島根原子力発電所 3号炉

新規制基準適合性審査の状況について

2026 年 1月
中国電力株式会社

審査会合での指摘事項に対する回答

試験装置の概要

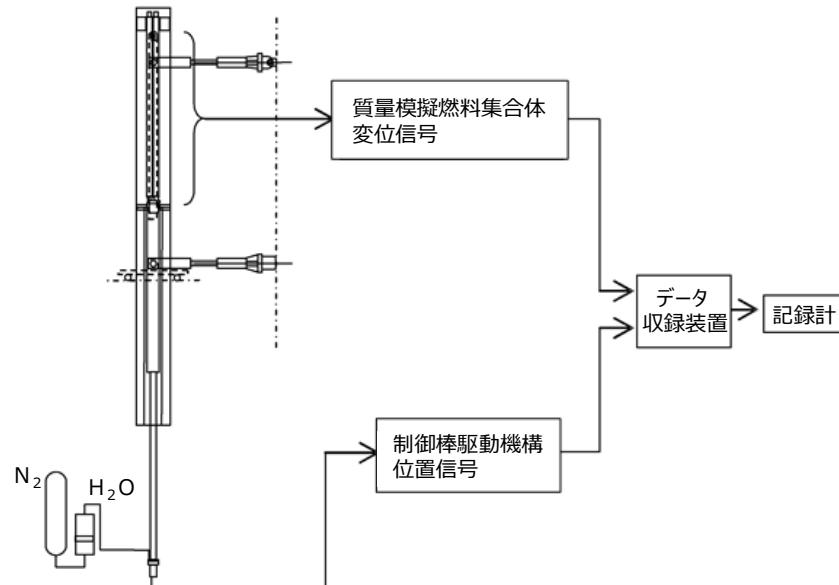
- （チャンネルボックス厚肉化に伴う設置許可基準規則との関係性について）関係性を「●」とした項目のうち、第4条の適合性について、制御棒の挿入性及び燃料被覆材の放射性物質閉じ込め機能維持に係るC B厚肉化の影響を説明すること。

水平地震動により燃料集合体に相対変位が生じた状態で制御棒の挿入性が確保されることを確認するため、厚肉化したチャンネルボックスを用いた試験を実施している。

試験装置は炉心を模擬するために、試験容器内に上部格子板、燃料集合体、制御棒案内管を据え付け、下部に制御棒駆動機構ハウジングを接続している。

※ : 実機では2体の制御棒駆動機構を駆動するが、試験では1体の制御棒駆動機構を駆動させるため、アキュムレータ及び窒素容器の容量は実機より小さくして圧力を調整することで定格状態を模擬している。
